補足-3 【工事の方法に関する補足説明資料】

残留熱除去系統（A） 主配管変更箇所一覧

補足-5 【原子炉格納容器電気ペトレーション貫通部取替工事
の概要について】
(改2)

図1 電気配線貫通部の地震応答解析モデル（多質点系はりモデル）

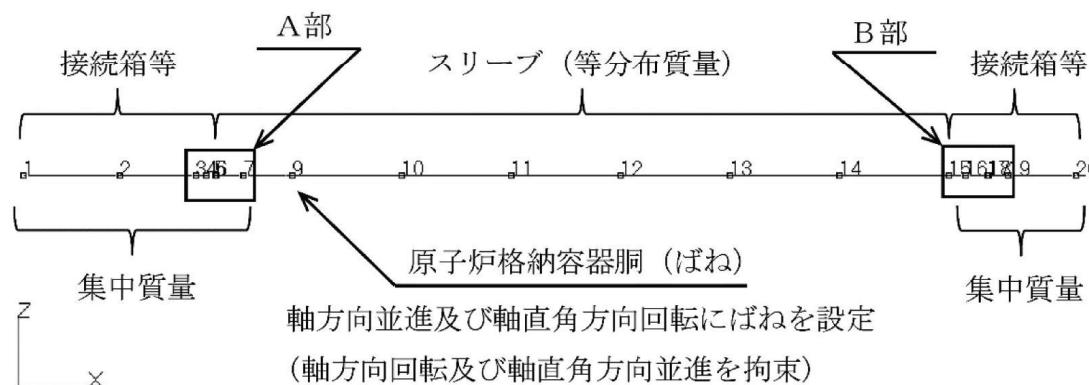
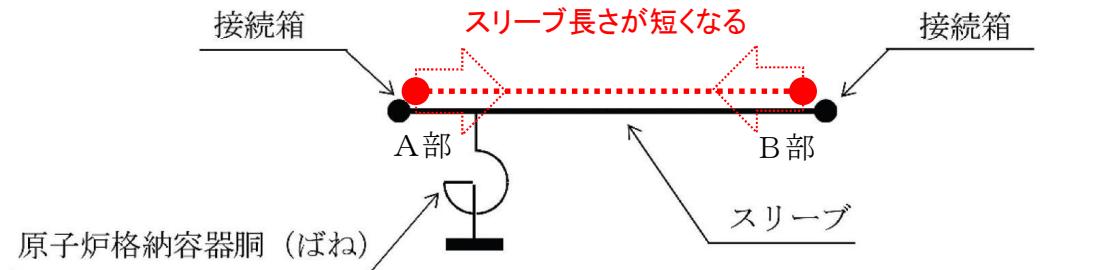
- 原子炉格納容器の気密性能を維持するために、電気配線貫通部（電気ペネトレーション）を取り替える。
- スリーブとアダプタを再溶接する際に、スリーブ長さが50mm程度短くなることが、設計進捗により明らかとなったことから、要目表及び構造図を更新する。
- 材料手配、製作及び現地工事の期間を踏まえ、8月までに材料検査を受ける必要があるため、本時期に申請する。

- スリーブ長さが短くなる(A部～B部間の長さが短くなる)と、支点(ばね)にかかる応力は小さくなる
- また、今回の取替では全体質量も小さくなる計画であり、SA工認時よりも耐震上有利となる

図 4-1 管台の必要厚さの計算に用いる寸法

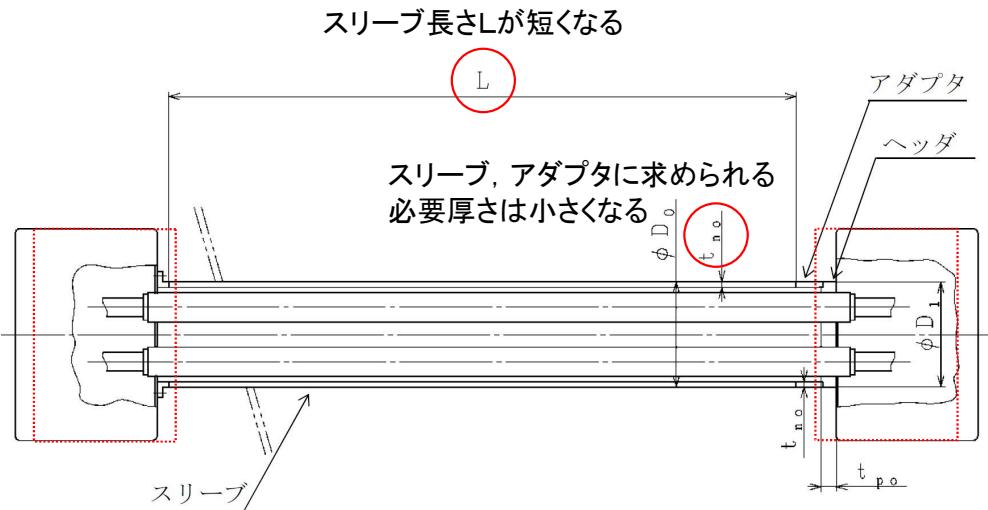
- スリーブ長さが短くなると、スリーブにかかる荷重が小さくなるため、スリーブに求められる必要厚さは小さくなる
- スリーブと同じ厚さであるアダプタに求められる必要厚さも小さくなる
- 今回の工事で板厚を変更しないため、SA工認時の保守性は保たれる

(スリーブ長さが短くなることで接続箱が評価点に近づく)

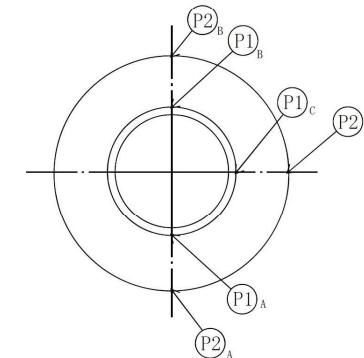
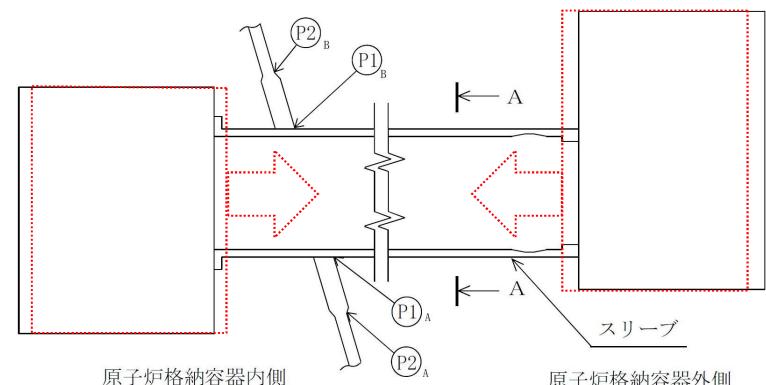
- スリーブ長さが短くなると評価点にかかる応力は小さくなる
